VOS REF. Spact_pm_20150720_avis_plu_Guitrancourt

OBJET GUITRANCOURT - 78 - PA - Elaboration du PLU

Nous accusons réception du projet arrêté du PLU transmis par avis le 20/07/2015 par la commune de **GUITRANCOURT**.

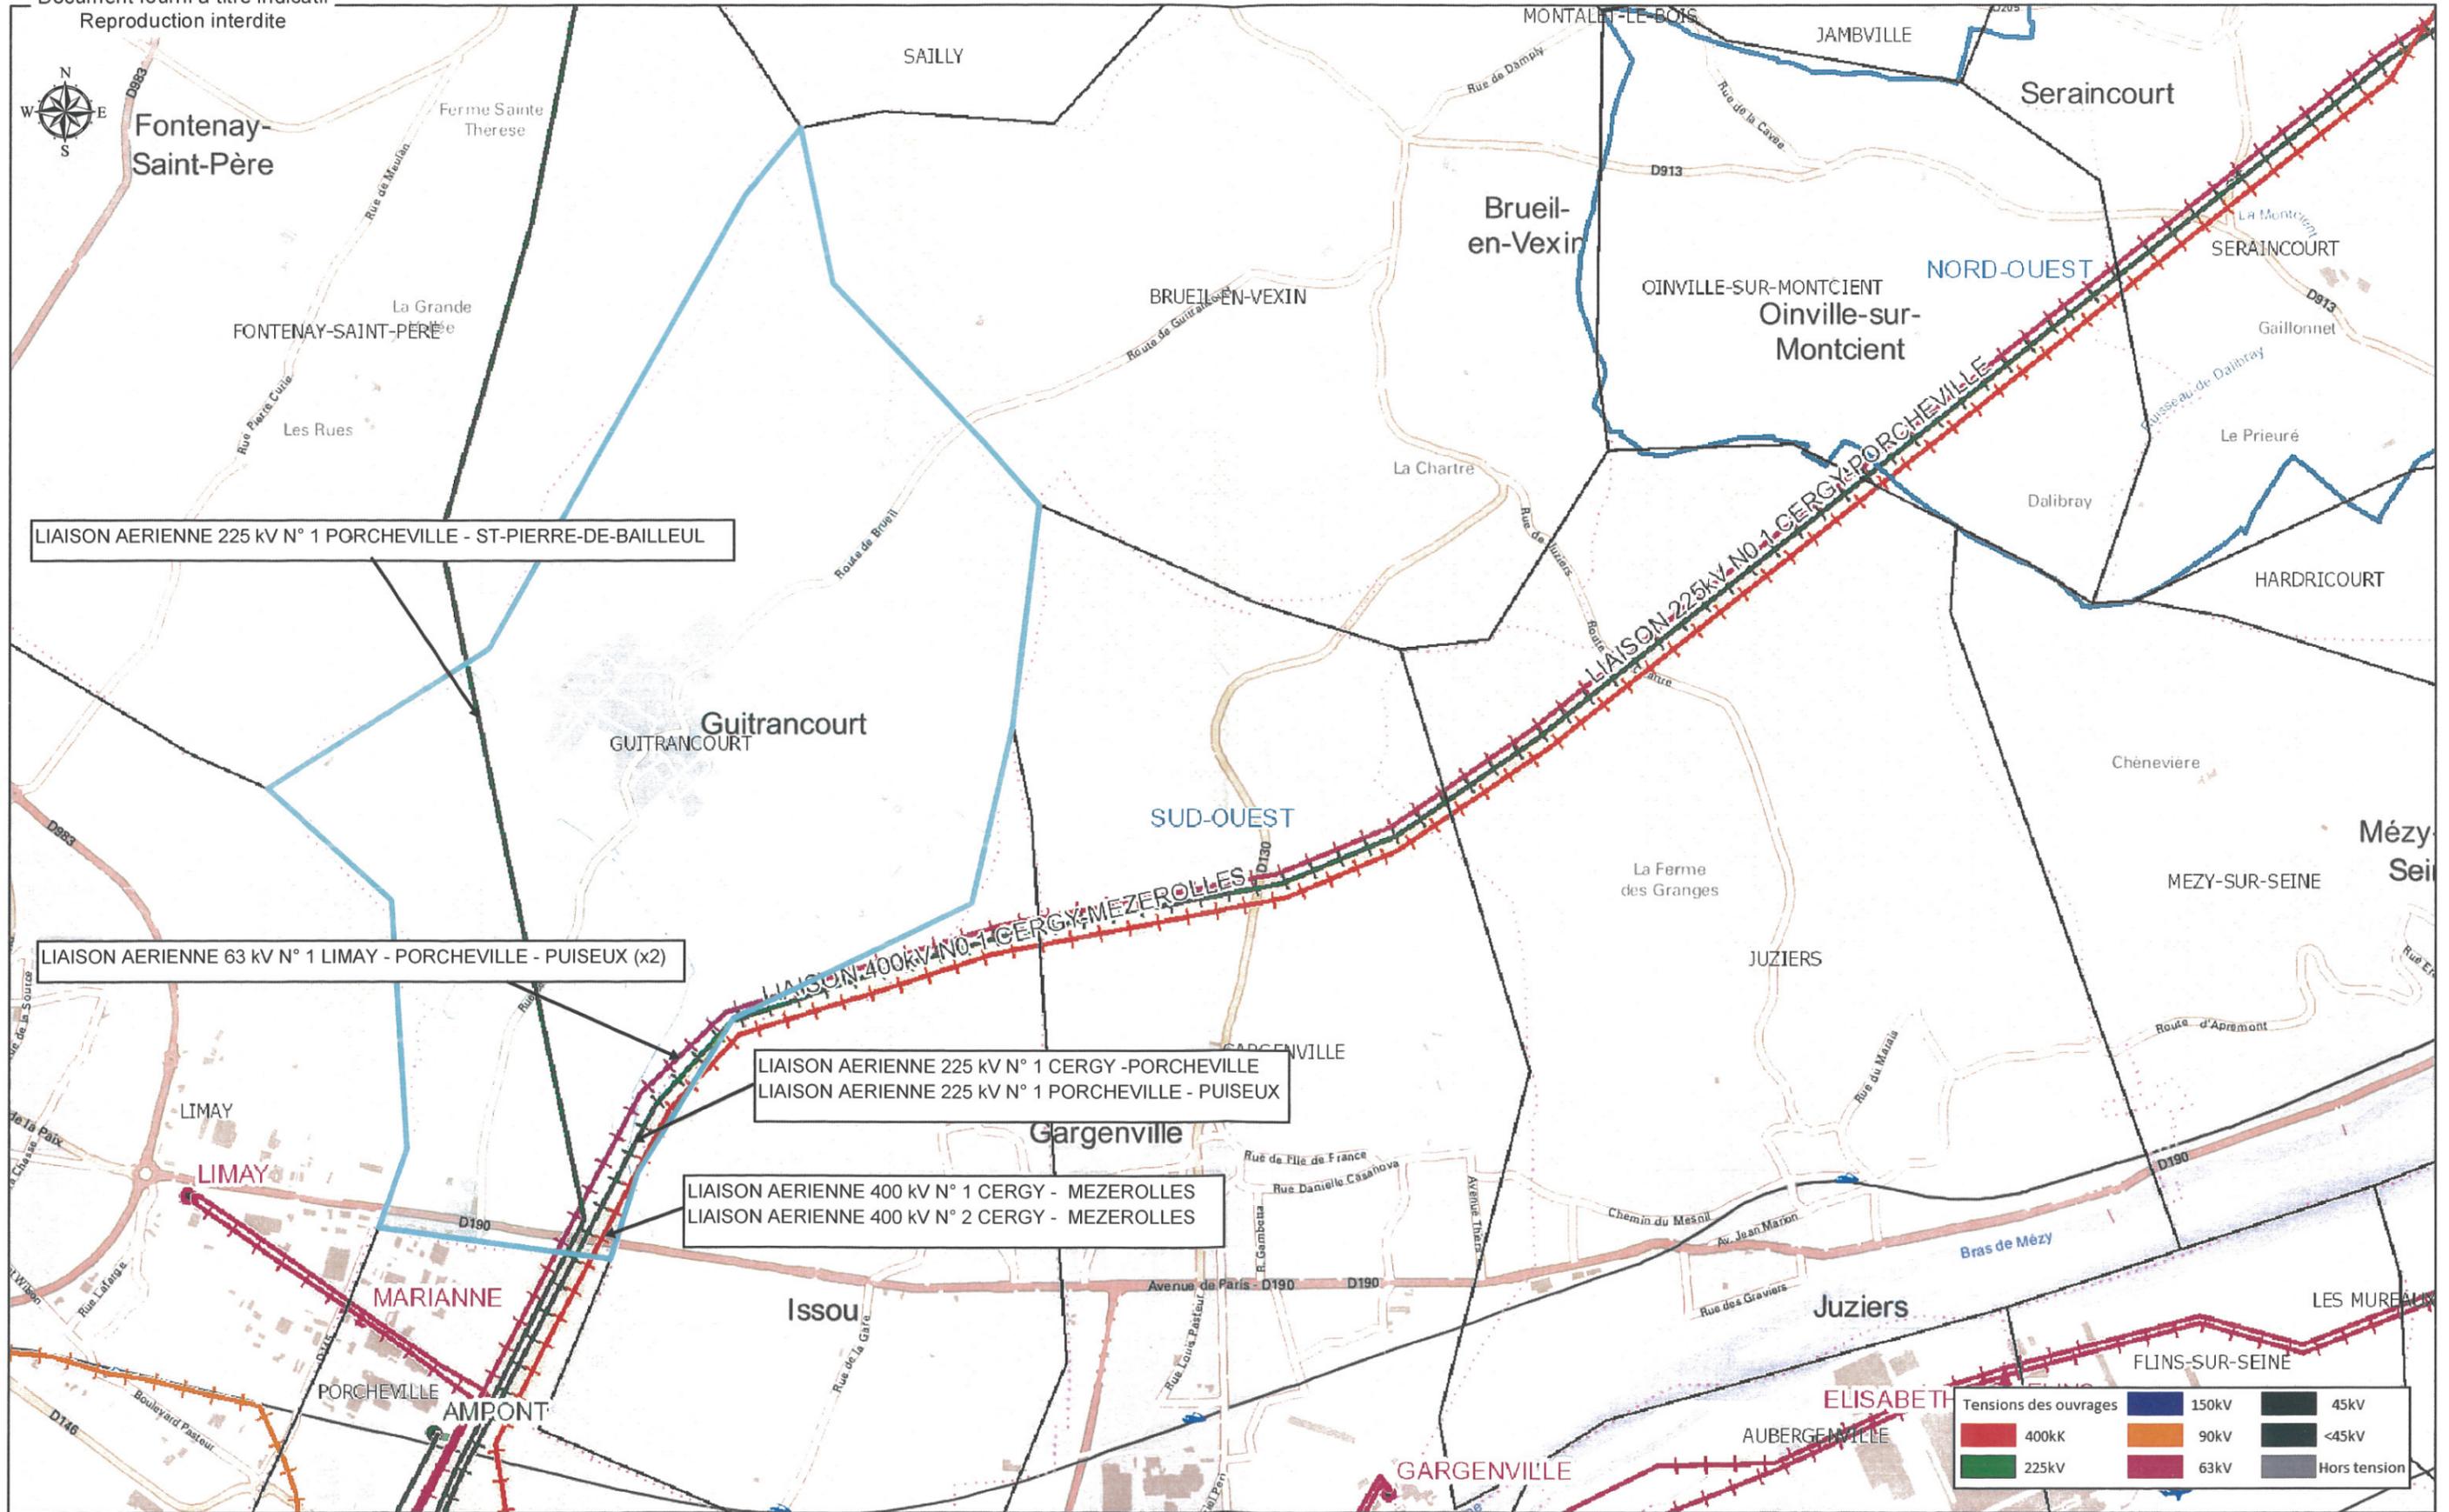
Conformément à ces indications, nous vous demandons de bien vouloir procéder au déclassement des EBC sous la **liaison aérienne 225 kV n° 1 PORCHEVILLE - ST-PIERRE-DE-BAILLEUL** repérée sur le document ci-joint.

Sur les documents graphiques, le report du tracé des ouvrages existants doit être réalisé de façon à faire apparaître clairement, par un surlignage sans ambiguïté, l'axe des implantations d'ouvrages, et que soit retranchés des espaces boisés classés, des bandes :

- de 30 mètres de large de part et d'autre de l'axe des lignes 63kV,
- de 40 mètres de large de part et d'autre de l'axe des lignes 150 kV et 225 kV,
- de 50 mètres de large de part et d'autre de l'axe des lignes 400 kV,
- de 40 mètres de large de part et d'autre de l'axe des lignes 2 x 63 kV,
- de 80 mètres de large de part et d'autre de l'axe des lignes 2 x 225kV,
- de 100 mètres de large de part et d'autre de l'axe des lignes 2 x 400 kV,
- ou autres dimensions pour les cas particuliers.
